SUPERINTENDENCIA DE INDUSTRIA Y COMERCIO			
RAD:	11-177211- -5	FECHA:	2013-08-01 12:22:33
DEP:	2020 DIRECCION DE NUEVAS CREACIONES	EVE:	378 FASE NACIONAL INCLUIDO CAPITULO I
TRA:	11 PCT-PATENTE DE INVENCION CAPITULOS I Y II	FOLIOS:	6
ACT:	519 PRESENTACION

Asunto: Radicación: 11-177211- -5
 Trámite: 11
 Evento: 378
 Actuación: 519
 Oficio: 14140
 Folios: 6

Título de la solicitud: “Mejorar la recuperación de aceite y reducir la demanda de oxígeno de un efluente de una planta de beneficio de fruto de palma de aceite” (Ver Pág. 1 del Rad. N° 11-177211-00000-0000).

Fig. 2

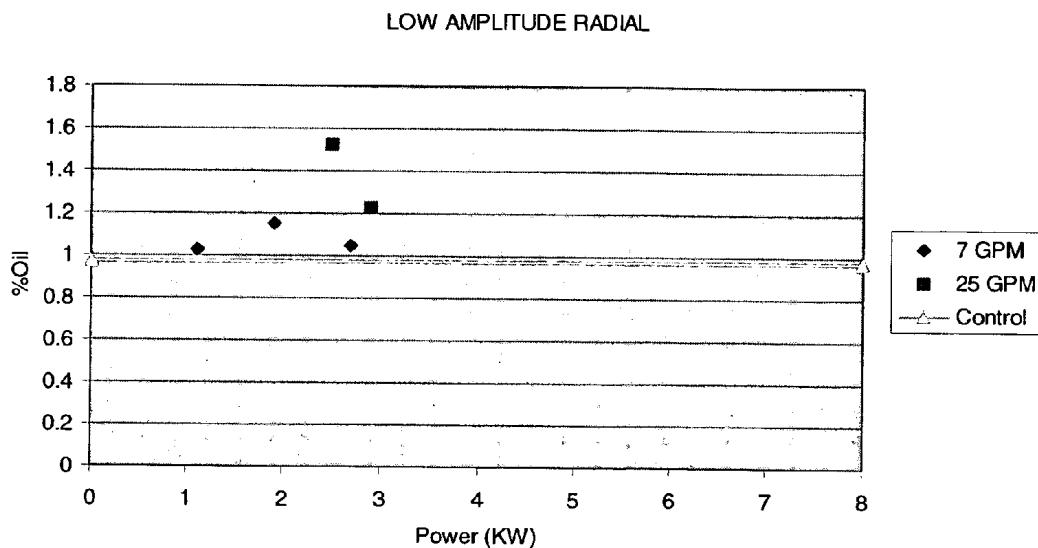
- Reivindicación 2: Se somete a la energía ultrasónica a una energía específica de aproximadamente 1×10^{-4} a 1×10^{-1} kW-h por litro (Pág. 2, Párr. 26).
- Reivindicación 3: Se somete a la energía ultrasónica a una energía específica de aproximadamente 1×10^{-4} a 1×10^{-2} kW-h por litro (Pág. 2, Párr. 26).
- Reivindicación 7 y 8: El caudal puede variar de aproximadamente 5 a aproximadamente 300 GPM (Pág. 2, Párr. 25)
- Reivindicaciones 9, 10, 11 y 12: Muestra la recuperación de aceite de cáscara de naranja utilizando la sonda radial de baja amplitud, donde el promedio ponderado de las muestras de control se representa por una línea recta, y las muestras tratadas se representan según caudal. Caudal superior produjo recuperaciones más altas (Pág. 3, Párr. 35, Fig. 2).
